**TEKNISK
CIRKULÆRE**

NR. 17 GX - 82

GSA
1300 cm³
ALLE TYPER
UNDTAGEN JAPAN

STEMPLER

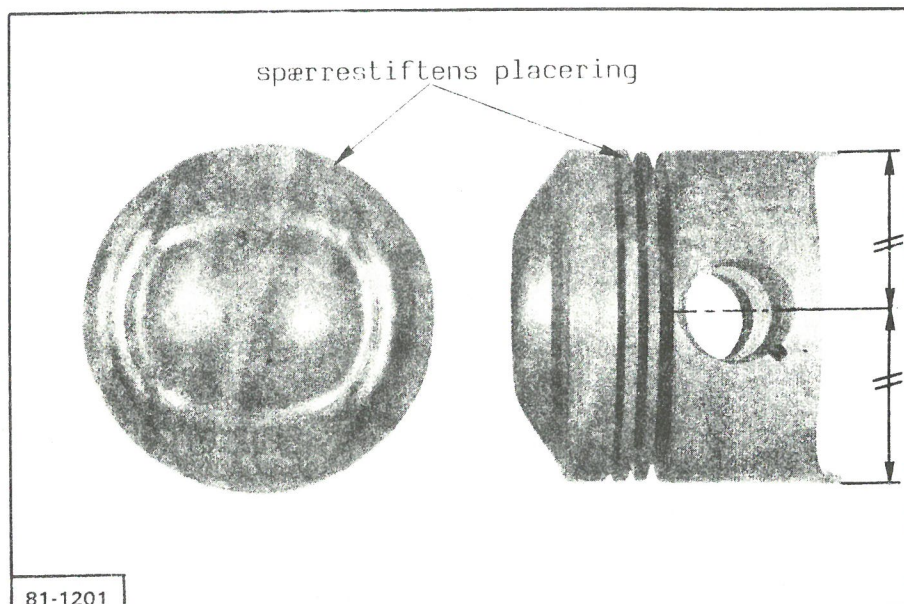
Siden oktober 1981 (P.R.-nr. 1794) er 1300 cm³ motorer, alle typer undtagen Japan, udstyret med nye stempler.

Disse stempler adskiller sig ved :

- ophævelse af forskudt centrering af stempel-pind (var før på 1 mm),
- ændring af stempeltop (indvendig udhulning).

Selv om der ikke længere er forskel på venstre og højre stempel, skal deres rette anbringelse nøje overholdes.

Efter montering af stemplet på plejlstangen :

- skal spærrestiften til stempelring nr. 2 vende opad,
- skal mærket 8,7 (kompressionsgraden) stå retvendt.

De nye stempler kan monteres på samtlige 1300 cm³ motorer (undtagen Japan) fabrikeret før denne ændring blev foretaget.
